**Réponse à l'avis  
de la Mission Régionale  
d'Autorité Environnementale  
de Provence-Alpes-Côte d'Azur**

*Centrale Photovoltaïque au sol*

**Lieu-dit L'Espougnac**

**Commune de  
Meyrargues (13650)**

Plan de masse du projet pages 26 et 158 de l'étude d'impact mis à jour

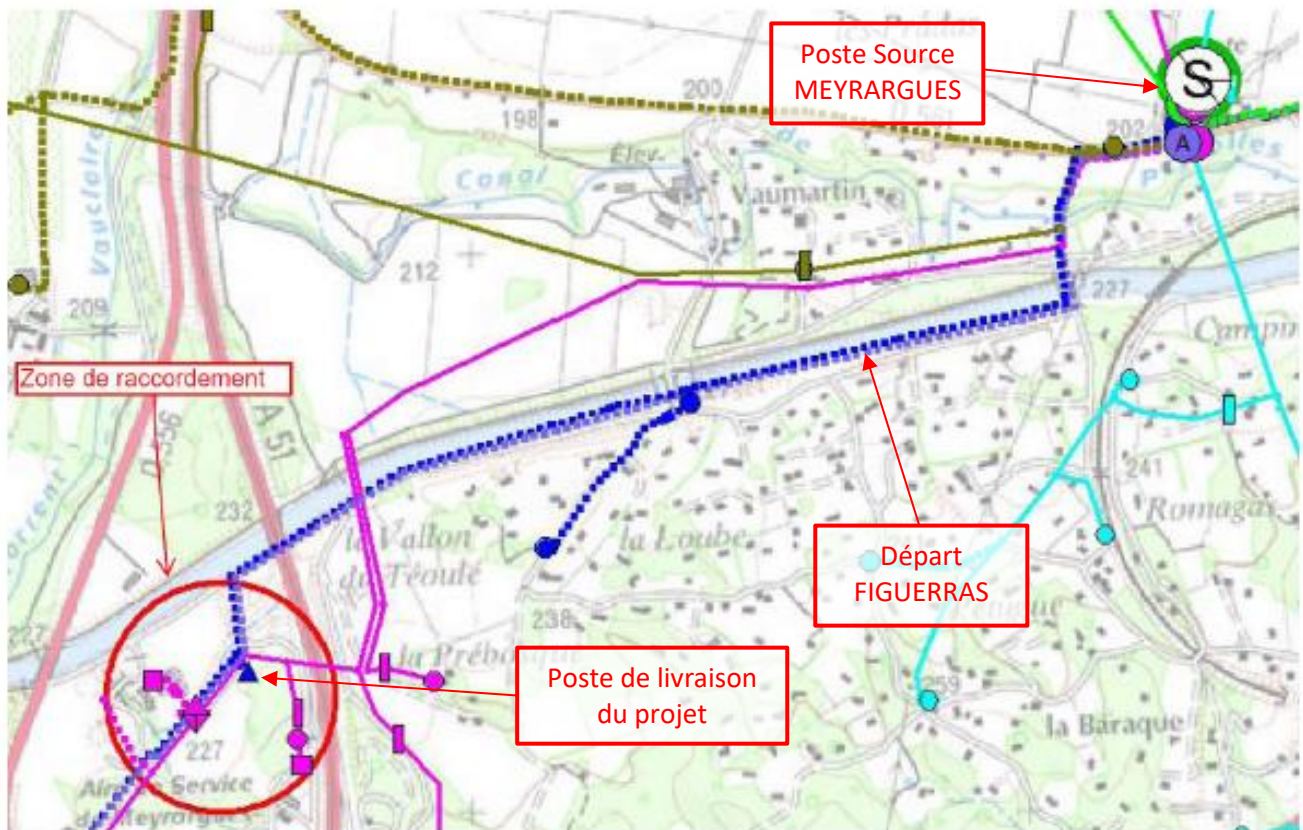
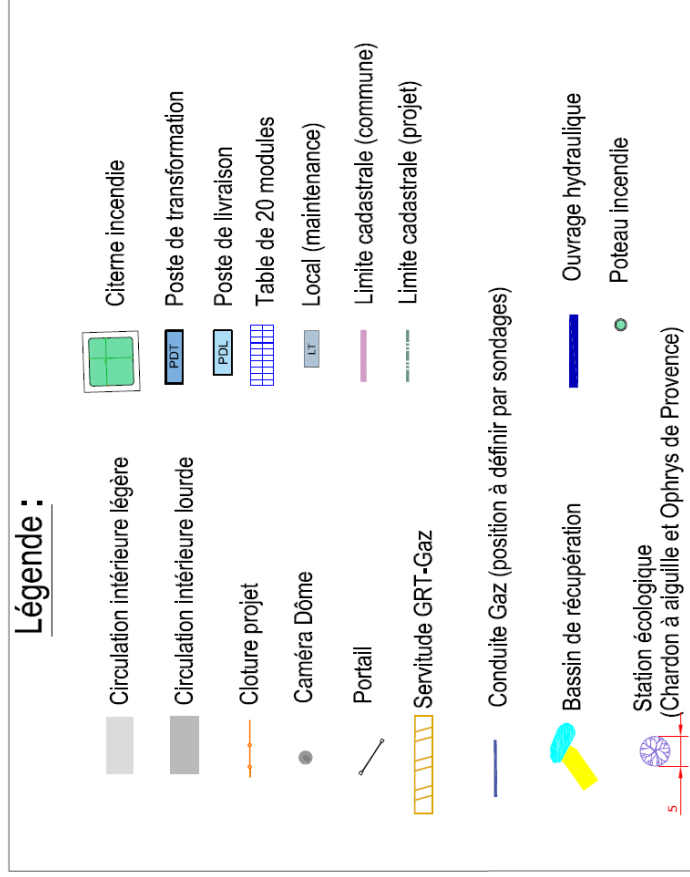
La MRAe recommande de rendre lisible le plan de masse du résumé non-technique de l'étude d'impact, page 26.

Le maître d'ouvrage prend note de cette remarque. Par conséquent, les plans des pages 26 et 158 de l'étude d'impact sont remplacés par le plan en annexe 1.

*Illustration de la prise en compte des zones de reculs vis-à-vis des perceptions depuis les habitations les plus proches  
(AEI = Aire d'étude immédiate)*

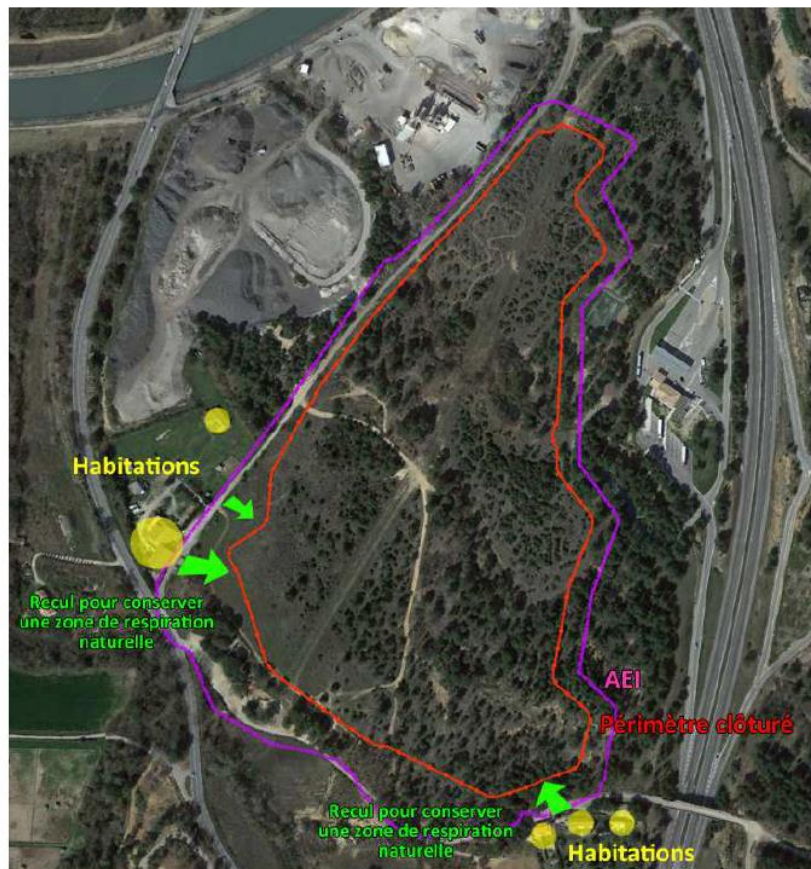
La MRAe recommande de décrire les solutions de substitution étudiées pour l'implantation du projet et de retracer l'analyse comparative des variantes au regard des enjeux environnementaux identifiés.

- une zone de recul vis-à-vis des habitations en bordure du site a été intégrée au sud et au sud-ouest pour conserver des zones de respiration entre les habitations proches et le projet, comme l'illustre la carte de la page 242 de l'étude d'impact, reproduite ci-dessous :

Analyse des perceptions théoriques

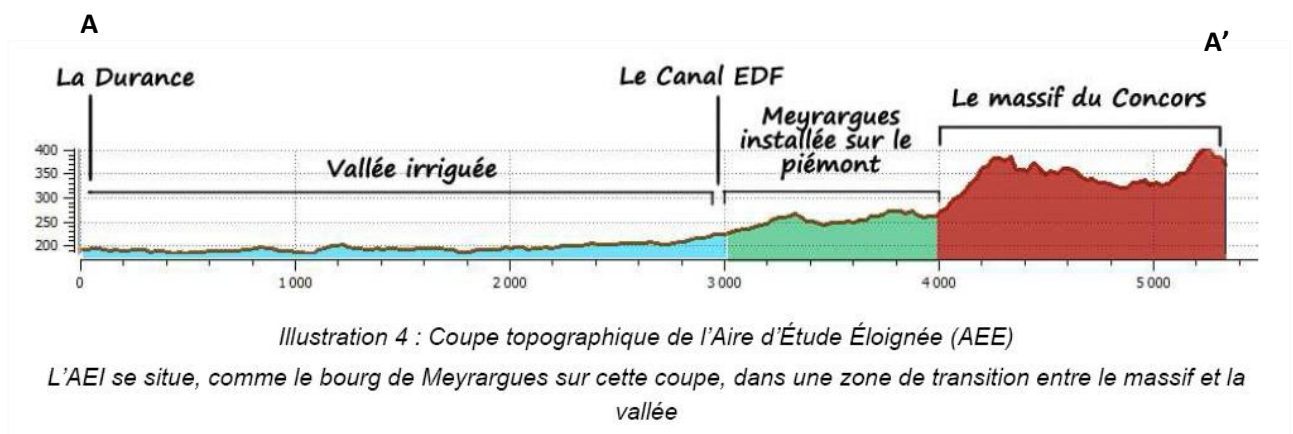
La MRAe recommande de compléter l'état initial du paysage par des plans de coupe (analyse du relief) et par une analyse des perceptions depuis l'autoroute (dans les deux sens).

Une analyse des perceptions potentielles a été réalisée p. 138 de l'étude d'impact, reproduite ci-dessous. Cette carte des perceptions théoriques s'appuie sur la structure des reliefs. Il s'agit d'une analyse maximaliste, dans la mesure où elle indique toutes les zones ayant des vues potentielles sur le site étudié, celui-ci ayant été artificiellement augmenté de 5 m de hauteur (hauteur supérieure aux infrastructures du projet), et qu'elle ne prend pas en compte les masques visuels bâtis et liés à la végétation. Les données de relief sont issues du modèle numérique de terrain (MNT) d'une résolution de 30 m qui ne prend pas en compte de façon précise le bâti et les zones boisées. Cependant, les masques liés à la végétation et au relief ont bien été pris en compte dans l'analyse des perceptions du projet.

Cette carte fait ainsi ressortir, sur la base du relief, toutes les zones ayant potentiellement des vues sur le site et donc sur le projet.

On remarquera par exemple que le bourg de Meyrargues et une grande partie du bourg de Venelle se situent hors zone d'intervisibilité potentielle.

Trois zones situées sur des points hauts et présentant des vues potentielles ont fait l'objet d'une analyse sur le terrain :

- Le Quiho (ou la Quille) au sud de Puy-Ste-Réparate ;
- La table d'orientation sur la place de l'église de Venelles-le-Haut ;
- Le Mont Saint Claude et la Tour de Guet au-dessus du Pas de l'Étroit au sud de Meyrargues.

*Schéma de principe des bassins de rétention*

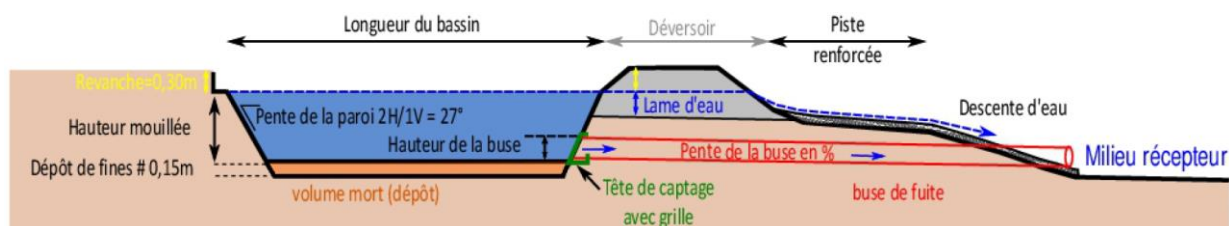
La MRAe indique que des mesures doivent être prises afin de supprimer les eaux stagnantes à l'origine de la prolifération de moustiques et que la présence d'un bassin de rétention des eaux pluviales et son entretien doivent permettre une évacuation totale de l'eau même en cas de forte pluie. La MRAe conseille au porteur de projet de se rapprocher de l'Entente interdépartementale pour la démoustication (EID) pour obtenir les informations et les conseils, afin de limiter la prolifération du moustique tigre dans le cadre de ce projet.

Le maître d'ouvrage tient à préciser que dans le cadre de ce projet, 4 bassins de rétention seront réalisés suivant les préconisations de la DDTM13 et dont le schéma de principe est le suivant :

Ces bassins de rétention sont destinés à répondre aux exigences du dossier de déclaration au titre de la législation sur l'eau : ils ont vocation à être vides et ne pas constituer de réserve d'eau.

En particulier, ces bassins comporteront :

- un volume mort de 0,15 m en fond pour le dépôt de fines ;
- une buse de fuite située au-dessus du volume mort avec une pente longitudinale de 5 % afin d'éviter son obstruction.

Ces mesures permettront d'éviter la stagnation d'eau, même en cas de forte pluie, et donc la prolifération du moustique tigre. Elles s'inscrivent dans les préconisations de l'Entente Interdépartementale pour la Démoustication Méditerranée (EID Méditerranée), et notamment le « Guide à l'attention des collectivités souhaitant mettre en œuvre une lutte contre les moustiques urbains vecteurs de dengue, de chikungunya et de zika » (Centre National d'Expertise sur les Vecteurs (CNEV), Ministère des affaires sociales et de la santé, 2016, § 2.2.1.5, p. 34).
